Dotyczy: postępowania o udzielenie zamówienia publicznego w trybie przetargu nieograniczonego na Wybór Wykonawcy robót budowlanych polegających na przebudowie ul. Wrocławskiej od Placu Sybiraków do ulicy Nadbrzeżnej w ramach zadania inwestycyjnego pn. „**Rewitalizacja zdegradowanych obszarów Zakaczawia w Legnicy – przebudowa ulicy Wrocławskiej od Placu Sybiraków do ulicy Nadbrzeżnej**”.

Zgodnie z art. 38 ust. 1 oraz ust. 4 ustawy Prawo zamówień publicznych z dnia 29.01.2004r. (Dz. U. z 2015r. poz. 2164 – z późn. zm), oraz pkt VII ppkt 5 „Instrukcji dla Wykonawców” - Rozdział 2 siwz **Zamawiający uzupełnia odpowiedzi udzielone pismem IM.RZP.271.6.1.295.13.2017 z dnia 08.05.2017r. – opublikowane na stronie internetowej Zamawiającego [www.um.bip.legnica.eu](http://www.um.bip.legnica.eu) w dniu 08.05.2017r. – jak niżej – uzupełnienia podkreślono:**

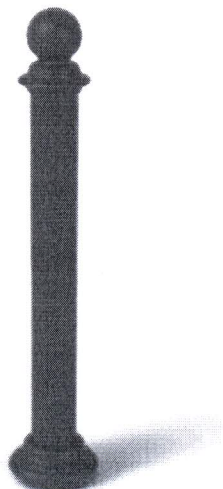
Ad. pytania nr 1:

- „poz. 196 przedmiaru, **kosz żeliwny z popielniczką na śmieci** - typu „BARON”, w kolorze czarnym”;
- „poz. 197 przedmiaru, kosz na psie odchody **stalowy**, w kolorze czarnym,”;
- „poz. 198 przedmiaru, osłona drzew **żeliwna**, pozioma, co najmniej dwudzielna, kolorze czarnym”-
- „poz. 199 przedmiaru, słupki informacji przestrzennej, 4 sztuki każdy z czterema kierunkowskazami-  
tabliczkami informacyjnymi **dwustronnymi**, kolor czarny

**Wykonawca ma uwzględnić koszt tablic i koszt wykonania napisów na kierunkowskazach (np. WC, Plac Sybiraków, kościół pw. św. Jacka, pl. Targowy, centrum itp.). Wzór tablicy i treść napisów Zamawiający przekaże Wykonawcy w trakcie realizacji, z odpowiednim wyprzedzeniem.**

**Słup o wysokości 250 cm ma być wykonany ze stali czarnej węglowej, elementy ozdobne z odlewów żeliwnych. Słup w całości ocynkowany i malowany proszkowo na czarno.**

**Słupek z elementem kotwiącym ma mieć wysokość 380 cm. Rura stalowa o średnicy fi 60mm, a dolna część kotwiąca o średnicy 75 mm”;**
